**ПЛИТЫ МОДЕЛЬНЫЕ СО СМЕННЫМИ ДЕРЕВЯННЫМИ  
ВКЛАДЫШАМИ ДЛЯ ОПОКИ РАЗМЕРАМИ В СВЕТУ 1000×800 ММ  
НА ФОРМОВОЧНЫЕ ЛИТЕЙНЫЕ МАШИНЫ С ПОВОРОТОМ  
ПОЛУФОРМЫ С ДОПРЕССОВКОЙ**

**ГОСТ  
20159—74**

**Изменение № 1 ГОСТ 20159—74 Плиты модельные со сменными деревянными вкладышами для опоки размерами в свету 1000×800 мм на формовочные литьевые машины с поворотом полуформы с допрессовкой. Конструкция и размеры**

**Изменение № 2 ГОСТ 20159—74 Плиты модельные со сменными деревянными вкладышами для опоки размерами в свету 1000×800 мм на формовочные литьевые машины с поворотом полуформы с допрессовкой. Конструкция и размеры**

Черт. 1

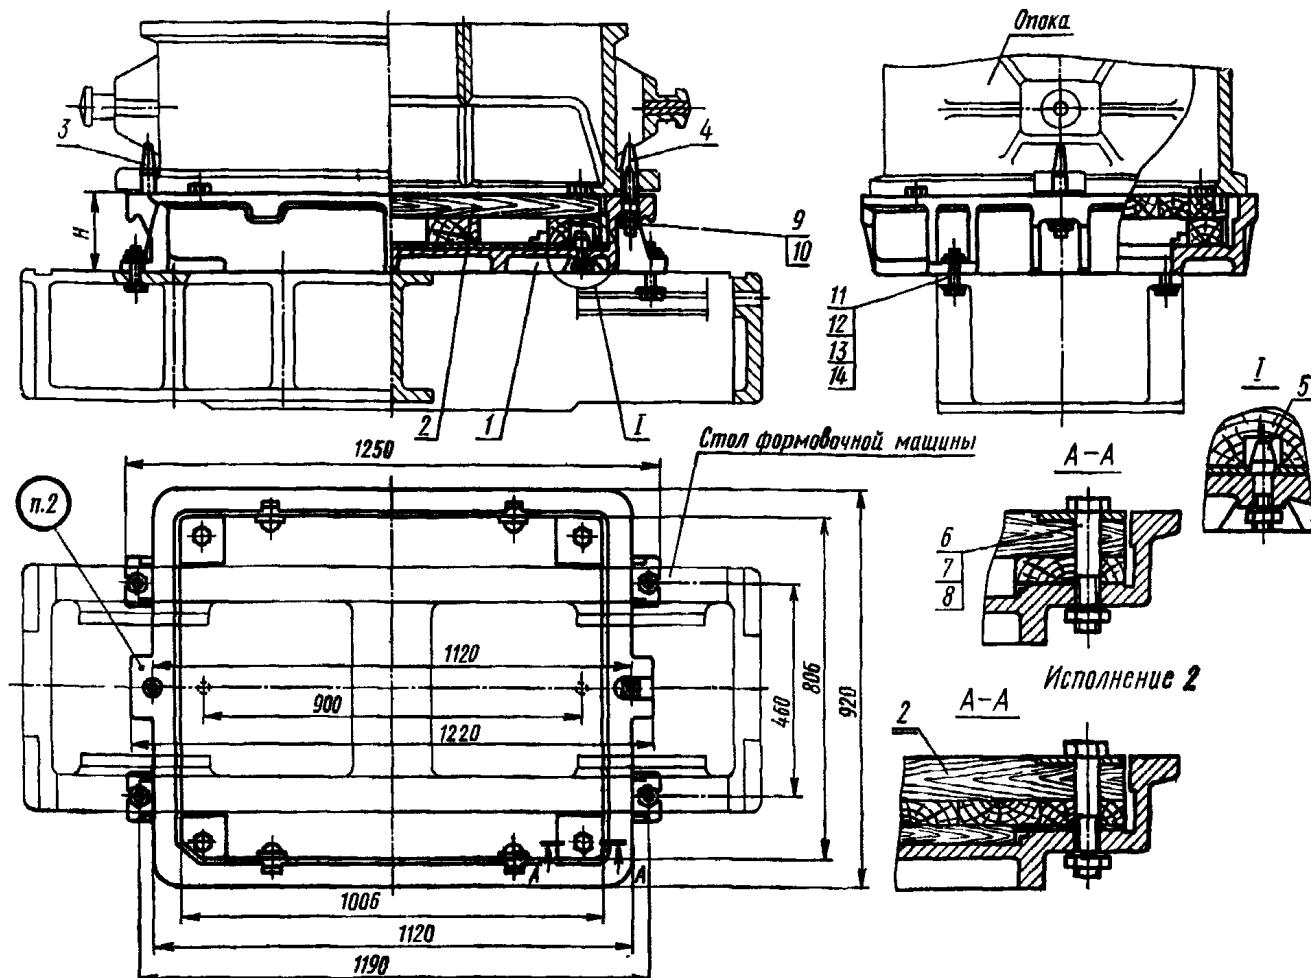
**Пункт 1. Заменить обозначение шайбы (поз. 14): 20.58.05 по ГОСТ 11371—70 на 20.02.05 по ГОСТ 11371—78.**

Пункт 1. Заменить обозначения болтов и гаек: M12×120.66.05 на M12—6g×120.66.05; M12.6.05 на M12—6H.6.05; M16.6.05 на M16—6H.6.05; M20×75.66.05 на M20—6g×75.66.05; M20—6.05 на M20—6H.6.05.

Черт. 2

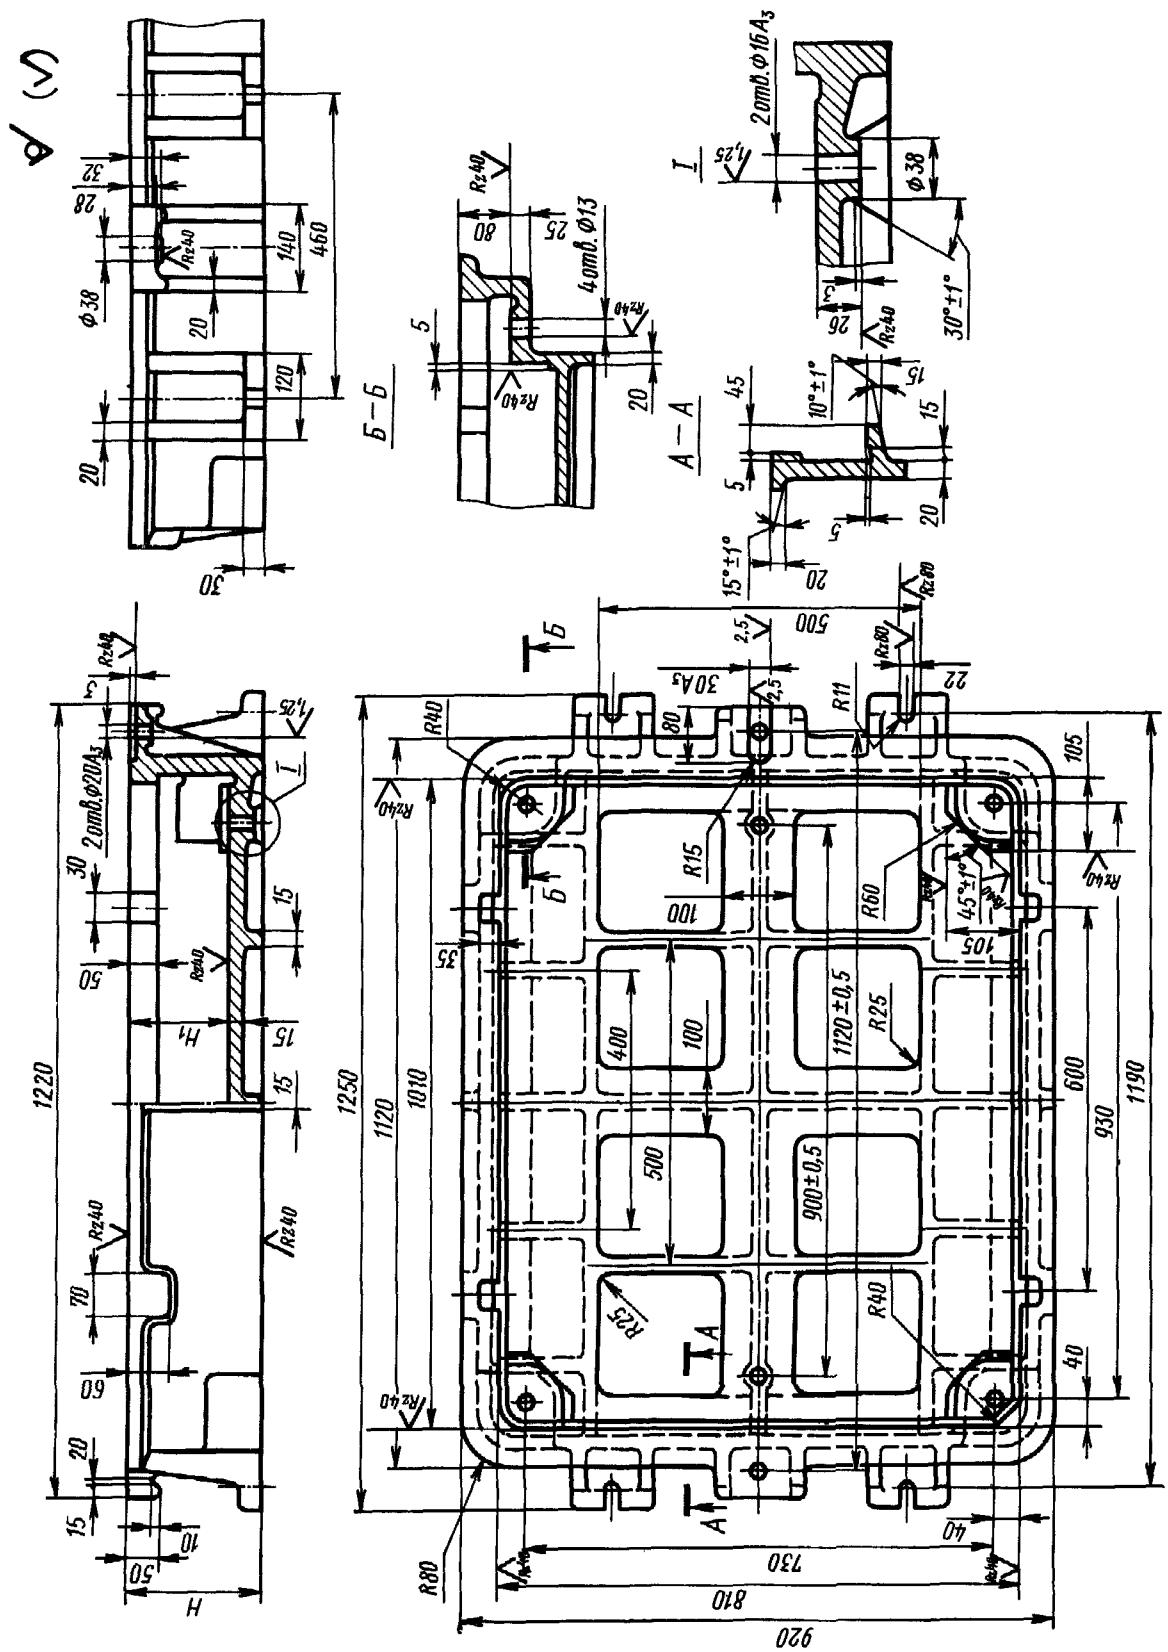
Пункт 3. Заменить обозначения полей допусков:  $A_3$  на Н8,  $A_4$  на Н11.
